東原答申第1号

東海村原子力安全対策懇談会

日本原子力発電（株）東海第二発電所の安全対策について(答申)

日本原子力発電（株）東海第二発電所の安全対策について（答申）

添付資料 4)

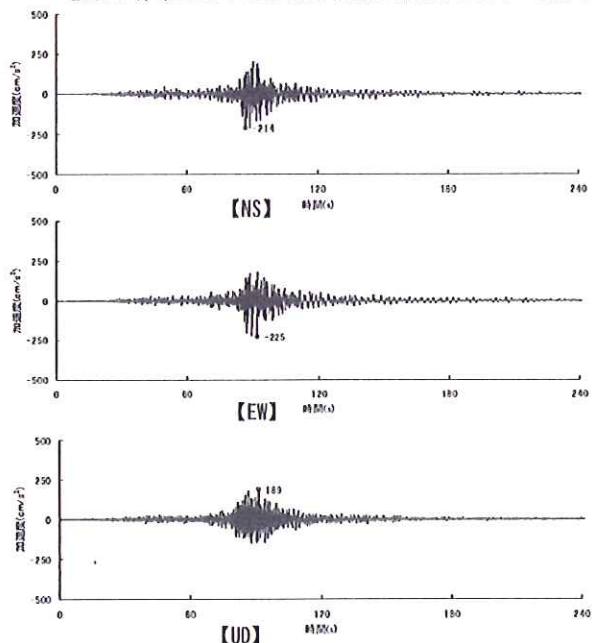
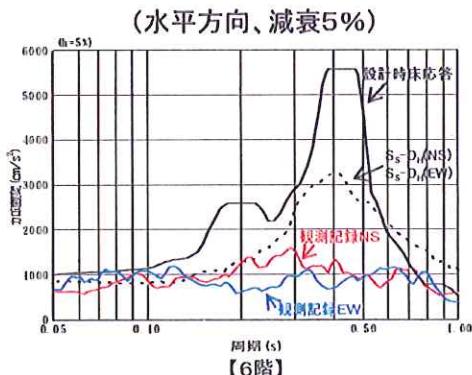
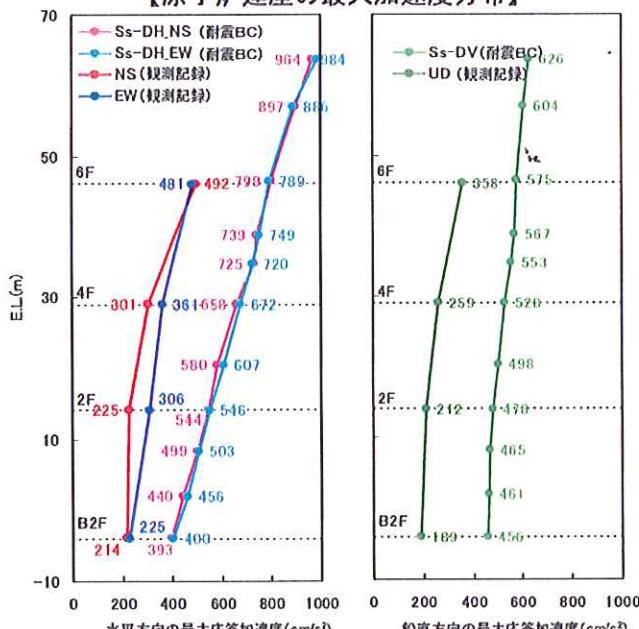
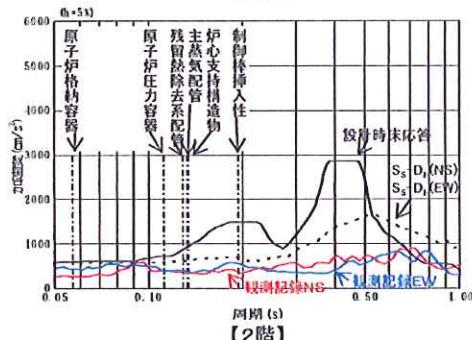
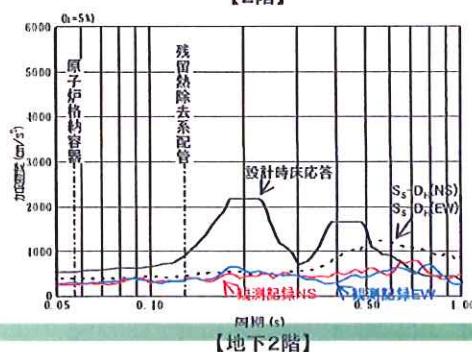
状況	<ul style="list-style-type: none">・観測された原子炉建屋の最大加速度記録は設計時に用いた最大加速度および基準地震動の最大加速度以下である^{添付資料3)}。・観測された原子炉建屋の床応答スペクトルは一部の周期帯（約0.65～0.9秒）で建設時の設計に用いた加速度を上回っているが、主要設備の周期帯では下まわっている^{添付資料4)}。・今回の地震動によって止める、冷やす、閉じ込めるに関する主要設備、機器の損傷は見受けられない。
課題	<ul style="list-style-type: none">・新たに原子力安全・保安院より地震規模の再評価の指示が出ているが、想定し得る地震規模の更なる精査、検討と結果について公開が必要。

3月11日東北地方太平洋沖地震の影響

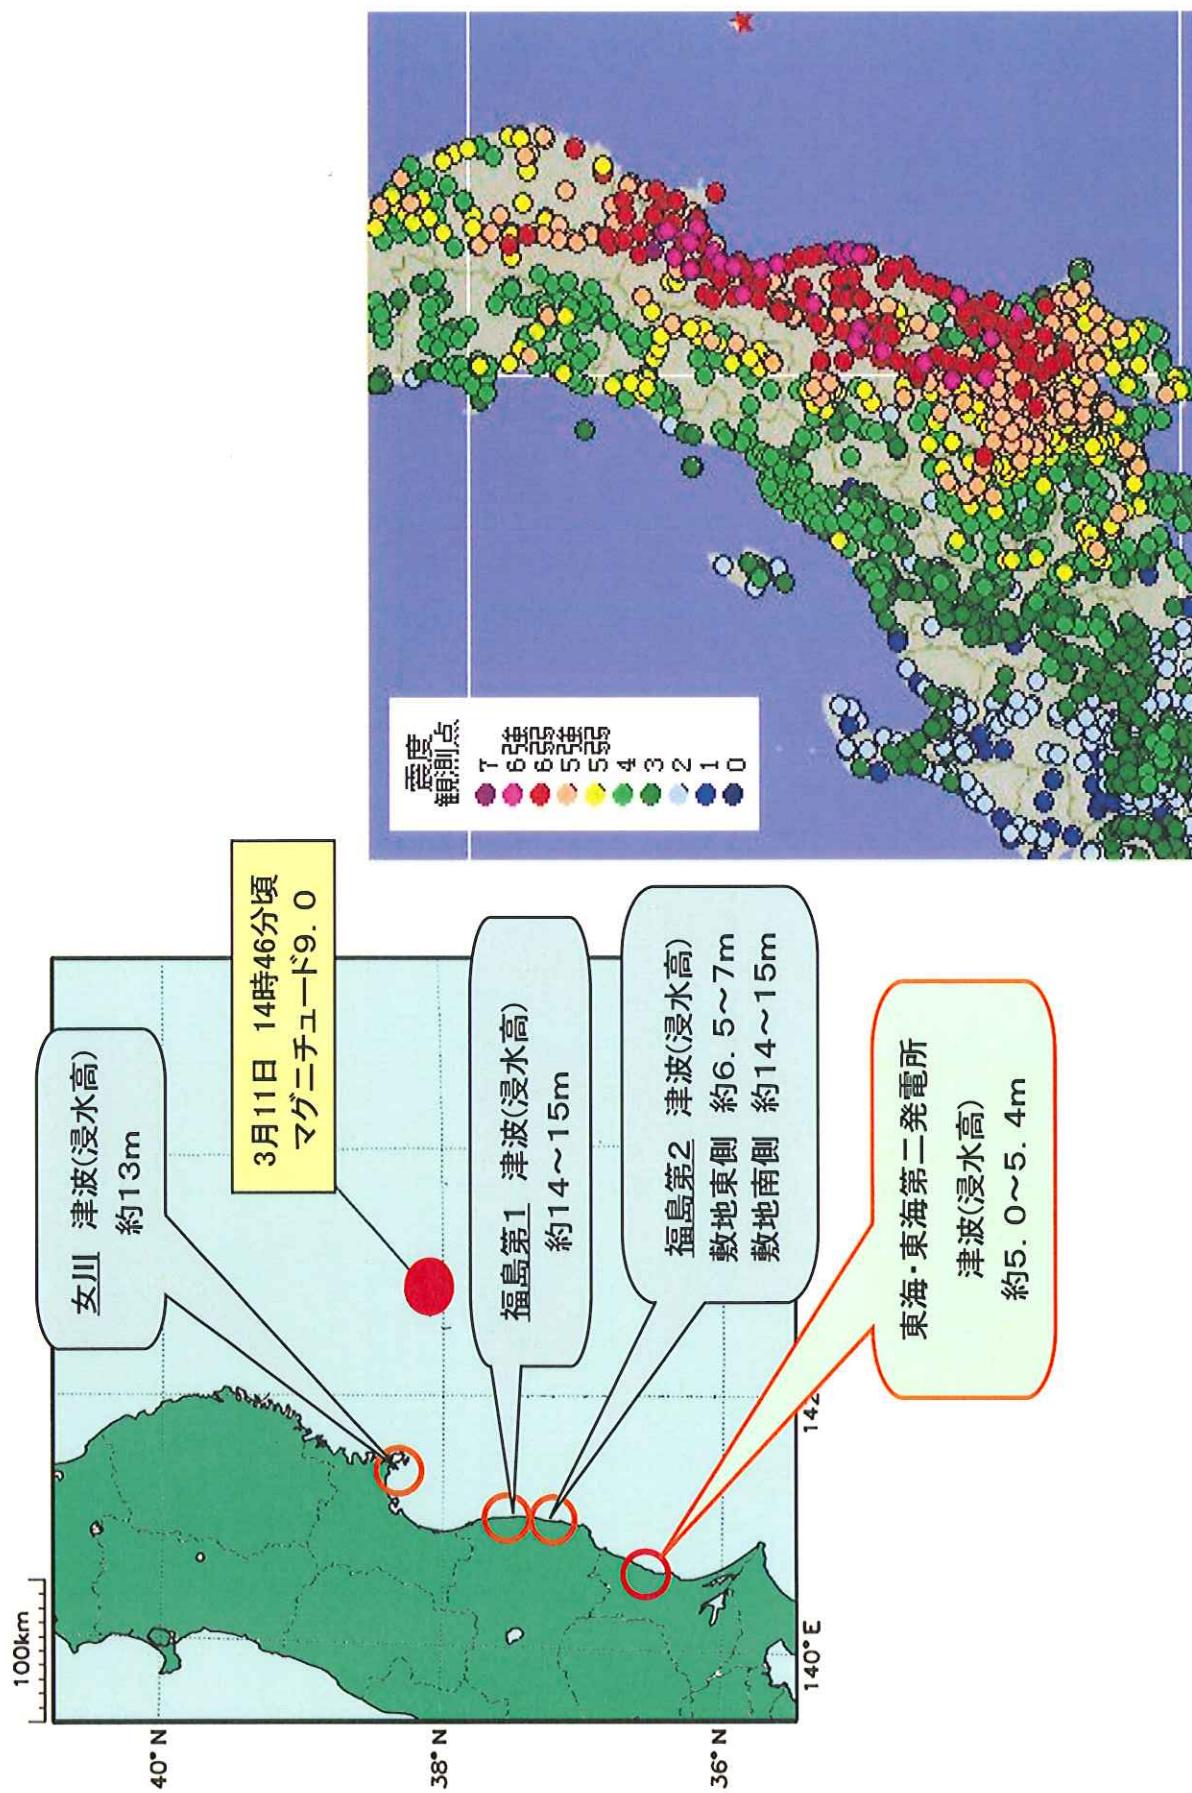
状況	<ul style="list-style-type: none">・津波の観測高さが5.0～5.4mで^{添付資料5)}、房総沖延宝地震の津波を考慮した防潮堤高さ6.1mに対し余裕がわずか70cmであった。・海水ポンプエリアに開口していたケーブルピットの穴より海水が侵入し^{添付資料6)}、非常用電源3系統の内1系統を喪失した。
課題	<ul style="list-style-type: none">・15m高さの防潮堤を設置することにしているが、高さの設定根拠として福島沖の津波データを東海沖近傍に適用した解析結果を用いているが、根拠の妥当性についての判断は津波の専門家を交えて検討すべきである。

課題 (続き)	・防潮堤高さ15mを超えた場合のソフト面の対応策なども具体化する必要がある。また、防潮堤設置前の津波対策を提示のこと。
------------	---
